APRUEBA EL INFORME TÉCNICO N° 80 DE 15 DE MAYO DE 2025 QUE AUTORIZA LA DISMINUCIÓN , AUMENTO Y OBRAS EXTRAORDINARIAS LICITACIÓN PÚBLICA N°13/2023 MEJORAMIENTO PAVIMENTACIÓN CALLES Y PASAJES BALNEARIO EL HUÁSCAR, ANTOFAGASTA, CÓDIGO BIP N°40033271-0 ID650-7-O123.

RESOLUCIÓN EXENTA N° 1256

REF.: Solicita autorizar modificación de contrato n°3 LP N°13/2023 "Mejoramiento Pavimentación Calles y Pasajes Balneario el Huáscar, Antofagasta. , Cód. Bip N°40033271-0; ID650-7-0123" FNDR por modificación de contrato.

INFORME TECNICO N° 80

Calle Avda. Caletera Circunvalación modificación N°2 y N°3 (Planta Diseño Geométrico importado en .kmz de Google Earth con modificaciones)

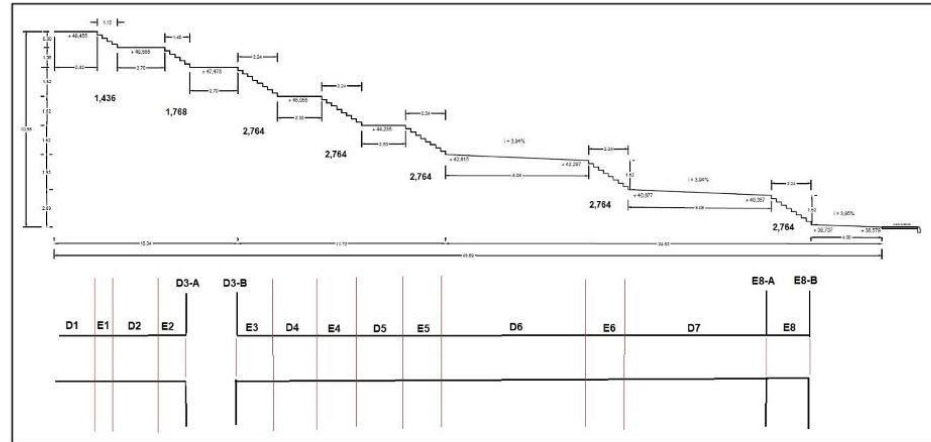
Se reubica Muro de Contención de Tipología "1" con un largo de 14,5ml, H=0,85m ya que topografía difiere de la de diseño, sin necesidad de contener talud o vereda peatonal.

MUROS Y OBRAS DE ARTE	MOD N°2	MOD N°3
Muro H.A. G30, 0,4m < h < 1,2m	14,5 ml	0,0 ml

Partida	Unidad	Cantidad	P.U.	TOTAL
Muro hormigón armado G30, 0,4m < h < 1,2m	ML	-14,5	\$439.095	\$6.366.878

Intersección Calle Custodio Leiva con Psje. T. Garcés (solución proyectada en la modificación N°1)

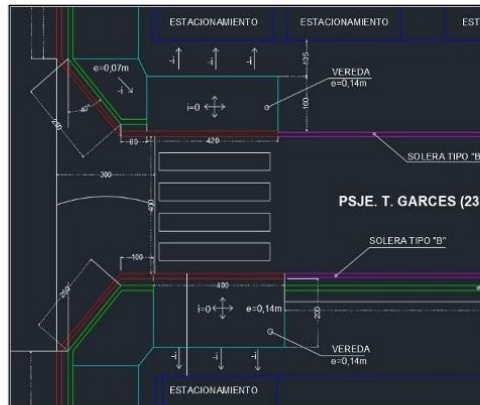
Tomando en cuenta las obras realizadas en Calle Custodio Leiva en relación a la redirección del flujo aluvional hacia Calle José Betancur, se revierte la solución proyectada en la modificación de contrato N°1 y se mantiene un encuentro calle pasaje según el proyecto original:

De tal manera, se descuentan las superficies de aceras de 14 cm en ambas franjas de la calzada.

ACERAS	MOD N°2	MOD N°3
Acera hormigón e=14cm	15,0 m2	0,0 m2

Partida	Unidad	Cantidad	P.U.	TOTAL
Acera hormigón e = 14 cm	M2	-15,0	\$62.227	\$1.431.221

Quebrada año 2020 sin Piscinas Aluvionales y año 2021 con Piscinas Aluvionales (Planta Diseño Geométrico importado en .kmz de Google Earth)

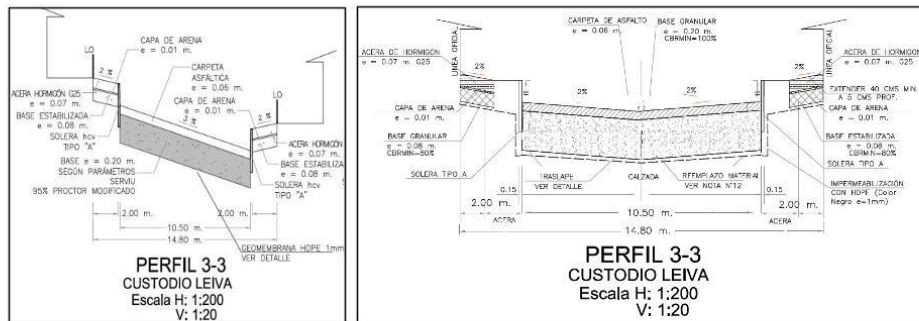
El estudio hidrológico proyecta en la obra muros aluvionales de altura $H= 0.7\text{m}$ para la redirección del flujo y contención de material détrico. Debido a la quebrada existente que desemboca directamente en la calle Custodio Leiva.

Durante el año 2021 se proyectaron en la quebrada piscinas de decantación de aluviones, como medida de mitigación para evitar daños por deslizamientos de tierra y crecidas de agua.

De acuerdo con lo expuesto en el informe de estudio hidrológico del proyecto, se propone asignar un sistema de bombeo a dos aguas invertido para la calle Custodio Leiva. Esta medida tiene como objetivo generar una mayor área de flujo y redirigir el caudal directamente hacia la calle José Betancur, evitando su escurrimiento por el Pasaje T. Garcés.

Calle José Betancur Perfil 13-13 (Planta DG 2 de 3.pdf)

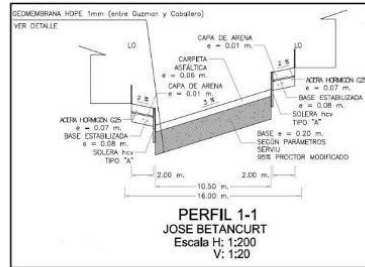
La calle José Betancur tiene la particularidad de ser una calle con un diseño de ingeniería preparada para resistir catástrofes producto de lluvias intensas, proyectada con muros aluvionales, se consideran obras que estén preparadas para resistir escurrimientos de aguas lluvias con arrastre de sedimentos, de tal manera, el flujo proveniente de calle Custodio Leiva se dirigirá hacia el costado norte donde no existe edificación y corresponde a un sitio eriazo (el bombeo transversal $i=3\%$ lleva inclinación hacia el costado norte), por lo tanto se trasladan muros aluvionales del costado sur hacia el costado norte.

Se reubican Muros Aluvionales $L=88,0m$, $H=0,70m$ hacia el otro costado de la vereda y se aumenta su largo a $L=108,0m$ manteniendo su altura $H=0,70m$, de modo que el primer tramo de los muros de frente a el escurrimiento de calle Custodio Leiva.

MOD N°2	MOD N°3
<ul style="list-style-type: none"> MA: $L=88,0m$, $H=0,70m$ 	<ul style="list-style-type: none"> MA: $L=108,0m$, $H=0,70m$

Partida	Unidad	Cantidad	P.U.	TOTAL
Muro Aluvional	ML	+20,0	\$367.831	\$7.356.620

Manuel Figueroa, MOD N°1 y MOD N°3 (Planimetría: Planta S_D 2 de 2)

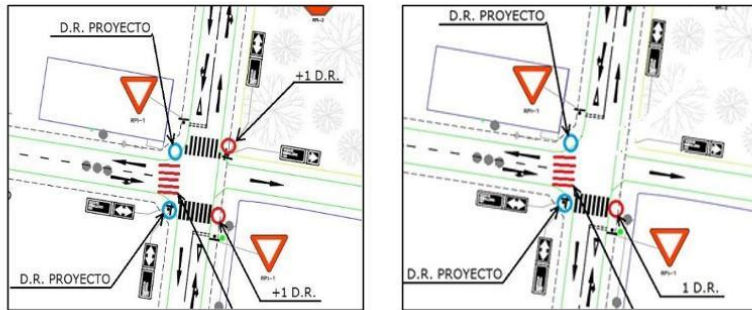
El encuentro calle pasaje entre calle Manuel Figueroa y Psje. Vicente Caballero se desplaza 1,5m hacia el oriente producto por variaciones en la topografía, instalaciones domiciliarias e interferencias con la línea de edificación. En consecuencia, no se proyectará el dispositivo de rodado oriente ni la demolición de una franja de asfalto.

Por lo que no se necesitara reponer la Carpeta Asfáltica por bache ejecutado.

Partida	Unidad	Cantidad	P.U.	TOTAL
Carpeta asfáltica e = 6 cm	M2	-3,0	\$34.197	\$102.591

Manuel Figueroa, MOD N°1 y MOD N°3 (Planimetría: Planta S_D 2 de 2)

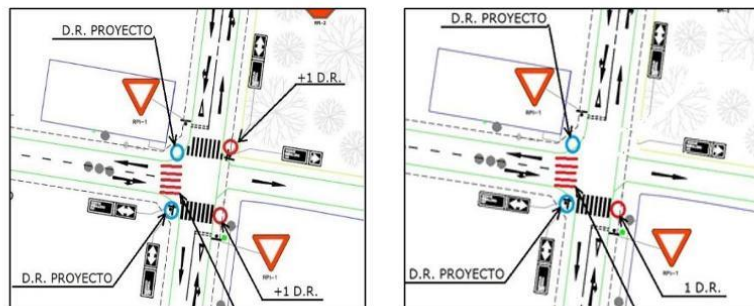
El encuentro calle pasaje entre calle Manuel Figueroa y Pasaje Vicente Caballero se desplaza 1,5 metros hacia el oriente producto por variaciones en la topografía, instalaciones domiciliarias e interferencias con la línea de edificación. En consecuencia, no se proyectará el dispositivo de rodado oriente ni la demolición de la acera, por lo que, el área descontada por acera de hormigón e= 7cm será restituida.

ACERAS	MOD N°2	MOD N°3
Acera hormigón e = 7 cm	602,0 m2	614,0 m2

Manuel Figueroa, MOD N°1 y MOD N°3 (Planimetría: Planta S_D 2 de 2)

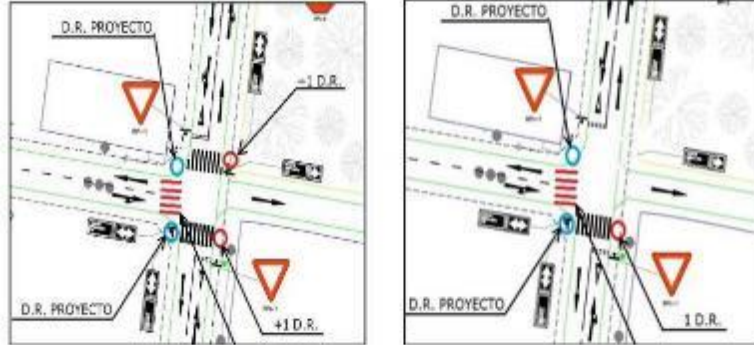
El encuentro calle pasaje entre calle Manuel Figueroa y Psje. Vicente Caballero se desplaza 1,5m hacia el oriente producto por variaciones en la topografía, instalaciones domiciliarias e interferencias con la línea de edificación. En consecuencia, no se proyectará el dispositivo de rodado oriente.

ACERAS	MOD N°2	MOD N°3
Bajadas Minusválidos	8,0 un	7,0 un

Baltazar Leighton, MOD N°1 y N°3 (Planimetría: Planta S_D 1 de 2)

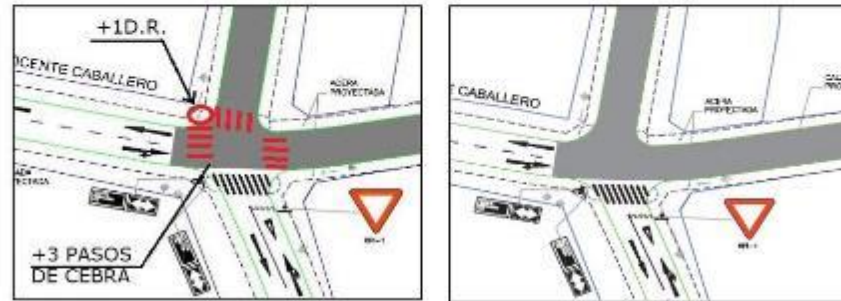
Se retraen 1 dispositivo de rodado y 3 pasos de cebra manteniendo el diseño del proyecto original, ya que su proyección se encuentra fuera de los límites del alcance del proyecto.

Partida	Unidad	Cantidad	P.U.	TOTAL
Bajadas Minusválidos	UN	-1,0	\$510.331	\$510.331

José Betancur, MOD N°1 y N°3 (Planimetría: Planta S_D 1 de 2)

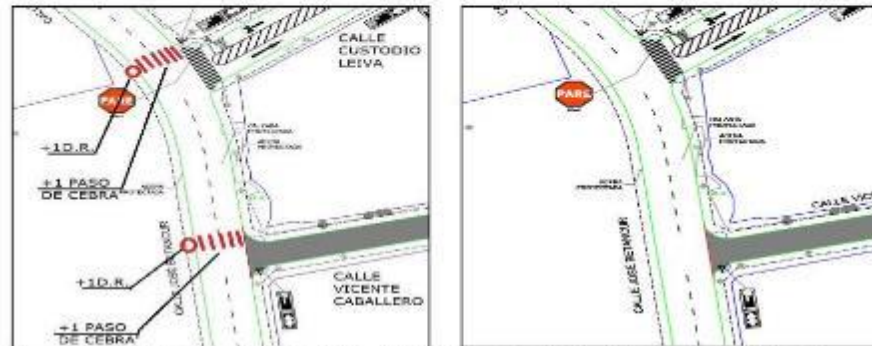
Se retraen de 2 dispositivos de rodado y 2 pasos de cebra manteniendo el diseño del proyecto original.

Manuel Figueroa, MOD N°1 y MOD N°3 (Planimetría: Planta S_D 2 de 2)

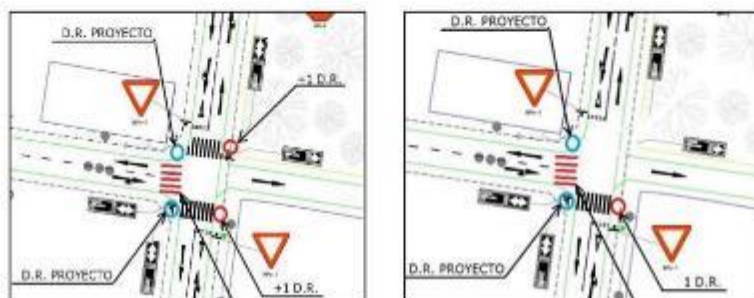
El encuentro calle pasaje entre calle Manuel Figueroa y Psje. Vicente Caballero se desplaza 1,5m hacia el oriente producto por variaciones en la topografía, instalaciones domiciliarias e interferencias con la línea de edificación. En consecuencia, no se proyectará el dispositivo de rodado oriente y no se repondrán las soleras tipo A.

ACERAS	MOD N°2	MOD N°3
Bajadas Minusválidos	8,0 un	7,0 un

Descuento de Soleras tipo "A" al reducir la cantidad de demoliciones:

José Betancur, MOD N°1 y N°3 (Planimetría: Planta S_D 1 de 2)

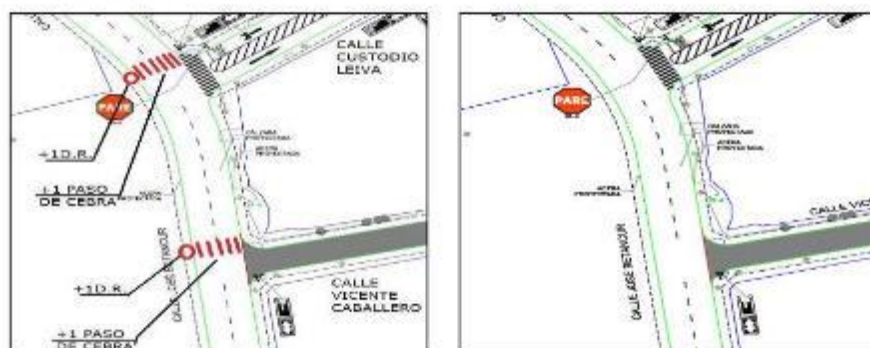
Se retraen de 2 dispositivos de rodado y 2 pasos de cebra manteniendo el diseño del proyecto original.

Calle Custodio Leiva, Modificación N°3 (Planimetría: Planta S_D 1 de 2)

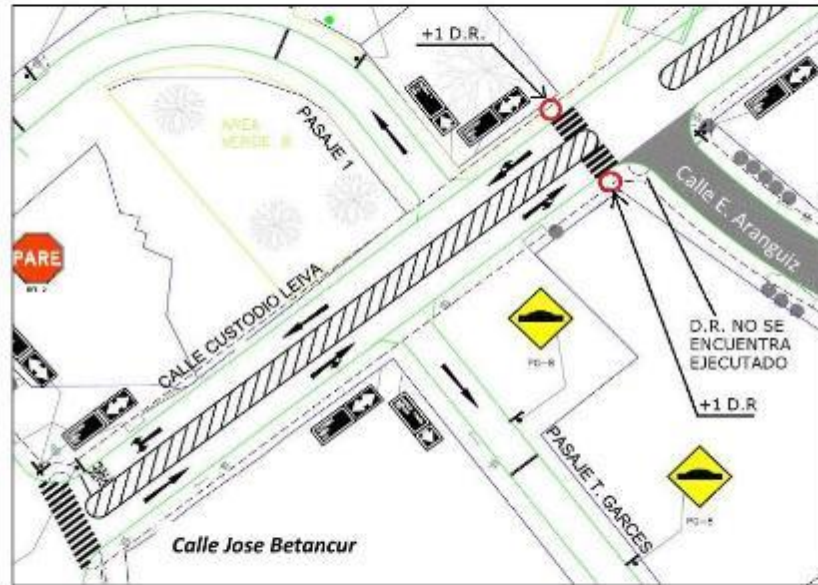
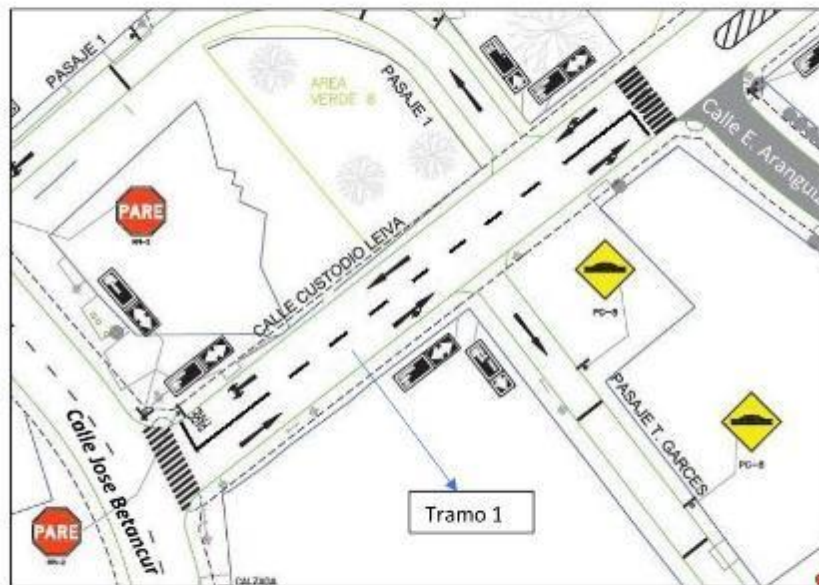
Se elimina demarcación central de perfil de calle:

Calle Custodio Leiva, Modificación N°3 (Planimetría: Planta S_D 1 de 2)

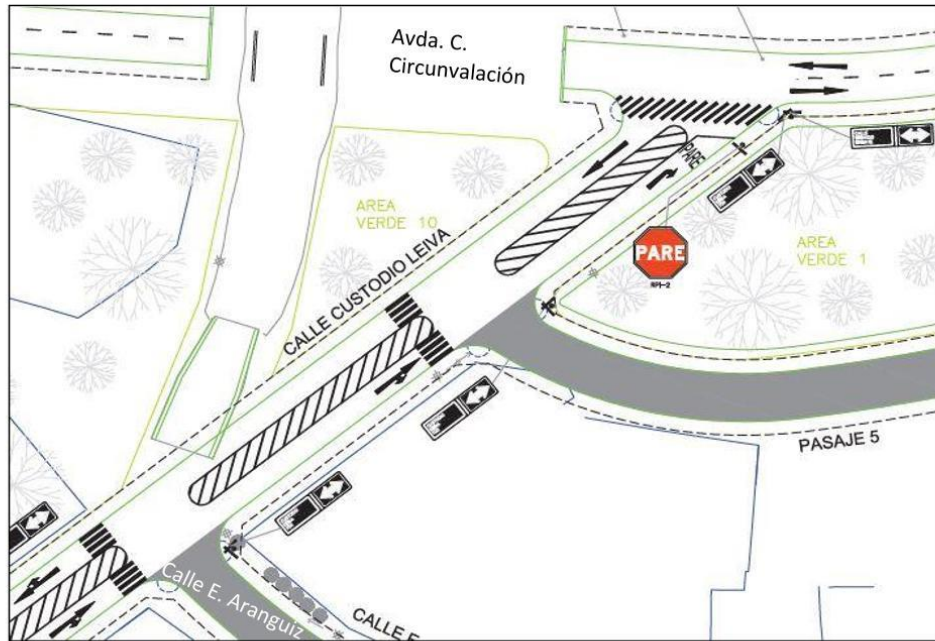
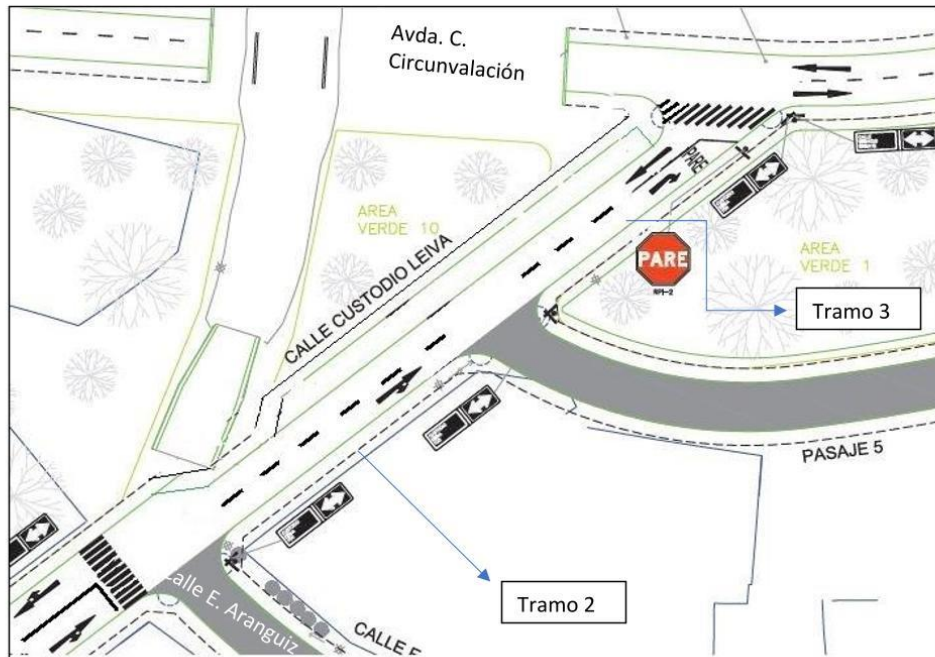
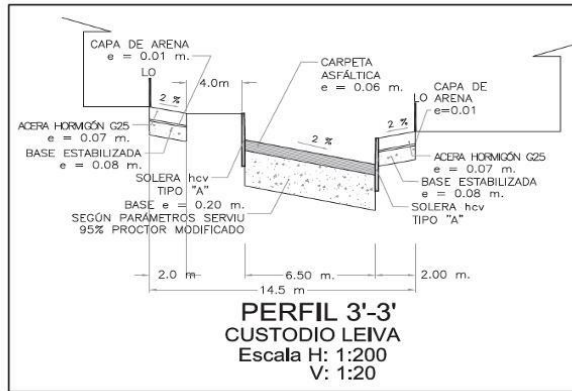
Se elimina demarcación central de perfil de calle al no encajar en el perfil de la calzada, en plano de diseño geométrico se angosta el ancho de la calzada producto de cuello de la Vía Aluvional, este no se ve reflejado en el plano de demarcación original y se considera su actualización en esta modificación.

Baltazar Leighton, MOD N°1 y N°3 (Planimetría: Planta S_D 1 de 2)

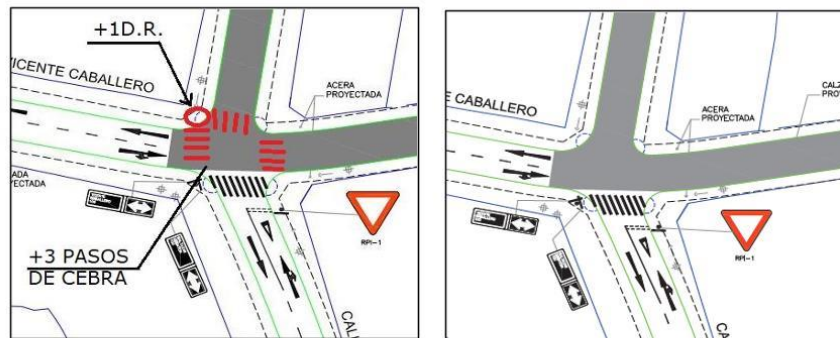
Debido a que la primera modificación consideraba la adición de 1 dispositivo de rodado en esquina y 3 pasos de cebra adicionales para tránsito peatonal (1 D.R. y 3 P.C), se retraen dichas consideraciones ya que su proyección se encuentra fuera de los límites del proyecto, manteniendo el diseño del proyecto original.

SEÑALIZACIÓN	MOD N°2	MOD N°3
Demarcación termoplástica con microesferas	209,0 ml	146,0 ml

Vicente Caballero, MOD N°1 y MOD N°3 (Planimetría: Planta S_D 1 de 2)

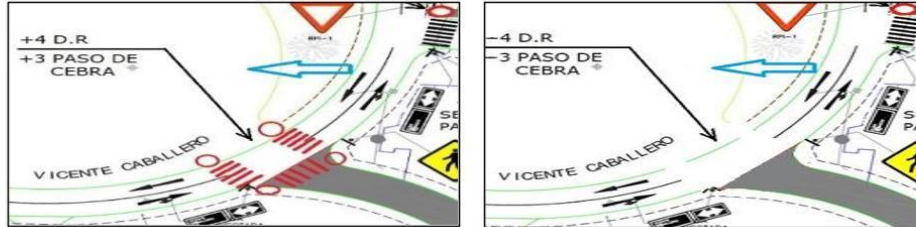
En la intersección con calle Carlos Araneda se consideraba en la primera modificación la adición de 4 dispositivos de rodado y 3 pasos de cebra para tránsito peatonal (4 D.R. y 3 P.C), se retraen dichas consideraciones tomando en cuenta que su proyección se encuentra fuera de los límites de alcance del proyecto. En consecuencia, no se demolerán las obras ya proyectadas.

OBRAS EXTRAORDINARIAS	MOD N°2	MOD N°3
Demolición de soleras y transporte a botadero	30,0 un	6,0 un

Manuel Figueroa, MOD N°1 y MOD N°3 (Planimetría: Planta S_D 2 de 2)

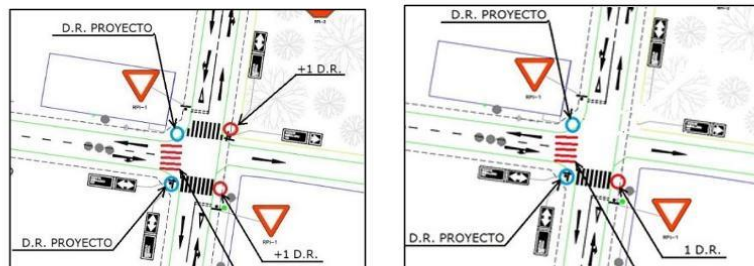
El encuentro calle pasaje entre calle Manuel Figueroa y Psje. Vicente Caballero se desplaza 1,5m hacia el oriente producto por variaciones en la topografía, instalaciones domiciliarias e interferencias con la línea de edificación. En consecuencia, no se proyectará el dispositivo de rodado y no se demolerán obras ya proyectadas.

OBRAS EXTRAORDINARIAS	MOD N°2	MOD N°3
Demolición de soleras y transporte a botadero	12,0 un	6,0 un

Manuel Figueroa, MOD N°1 y MOD N°3 (Planimetría: Planta S_D 2 de 2)

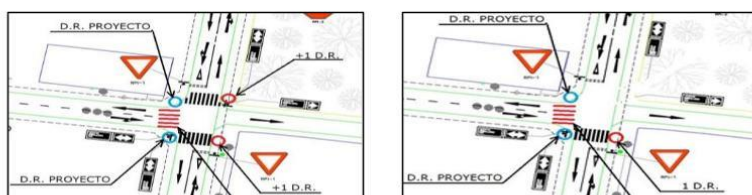
El encuentro calle pasaje entre calle Manuel Figueroa y Psje. Vicente Caballero se desplaza 1,5m hacia el oriente producto por variaciones en la topografía, instalaciones domiciliarias e interferencias con la línea de edificación. En consecuencia, no se proyectará el dispositivo de rodado y no se demolerán obras ya proyectadas.

OBRAS EXTRAORDINARIAS	MOD N°2	MOD N°3
Demolición de veredas y transporte a botadero	24,0 m2	12,0 m2

Manuel Figueroa, MOD N°1 y MOD N°3 (Planimetría: Planta S_D 2 de 2)

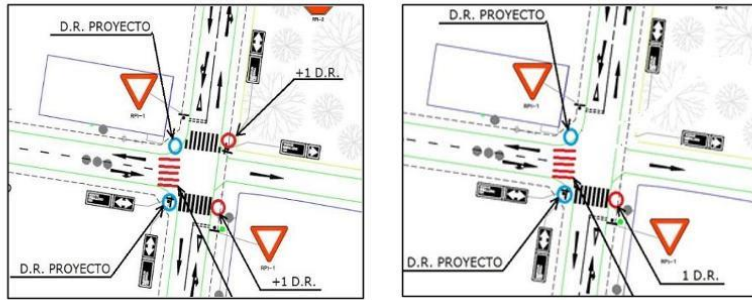
El encuentro calle pasaje entre calle Manuel Figueroa y Psje. Vicente Caballero se desplaza 1,5m hacia el oriente producto por variaciones en la topografía, instalaciones domiciliarias e interferencias con la línea de edificación. En consecuencia, no se proyectará el dispositivo de rodado y no se demolerán obras ya proyectadas.

OBRAS EXTRAORDINARIAS	MOD N°2	MOD N°3
Demolición de calzada y transporte a botadero	6,0 m2	3,0 m2

Calle Custodio Leiva, intersección con José Betancur.

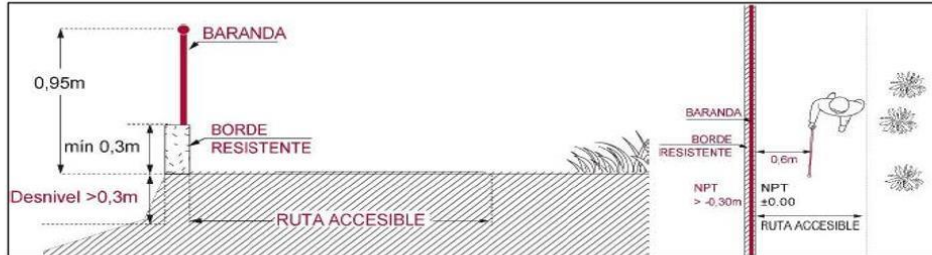
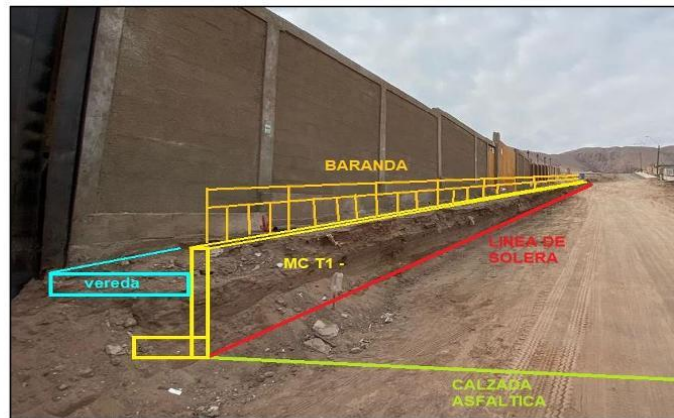
En relación al Muro de Contención de Tipología "1" L=50,0ml, H=1,20m ubicado en costado de vereda de discoteque Kamikaze y según lo establecido en la Ordenanza General de Urbanismo y Construcciones (OGUC), donde señala:

"En los costados de una ruta accesible, circulación peatonal o terraza no podrán diseñarse desniveles superiores a 0,30m sin estar protegidos por barandas y un borde resistente de una altura no inferior a 0,30m."

Por sobre el rodapié de 0,30m del muro de contención, se instalará una baranda de 65 cm de altura con un largo de 50ml, protegiendo a los transeúntes en todo el desarrollo de la vereda peatonal.

Modificación N°2	Modificación N°3
SIN BARANDA	• Baranda H=65cms, L=50ml
